Service Mitteilung

JMP Fix Moto / Spannen von breiten Reifen

Bild 1

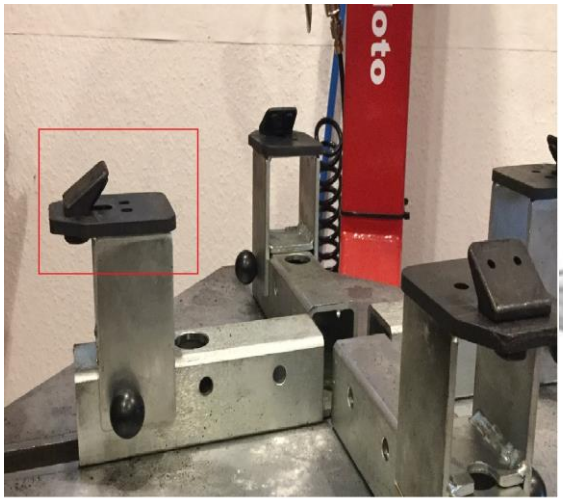
Problem bei breiten Reifen :
Die Reifenwulst drückt auf die Fläche der Spannbacke und somit kann es zu Schwierigkeiten beim Demontieren und Montieren des Reifens kommen.

Lösung :
Die Spannbacken demontieren , umdrehen und in dem letzten Loch der Halterung fixieren. (Bild 1)

So kann die Reifenwulst sich über die Spannbacken drücken und der Reifen kann leichter beim De/ montieren in das Tiefbett gedrückt werden.
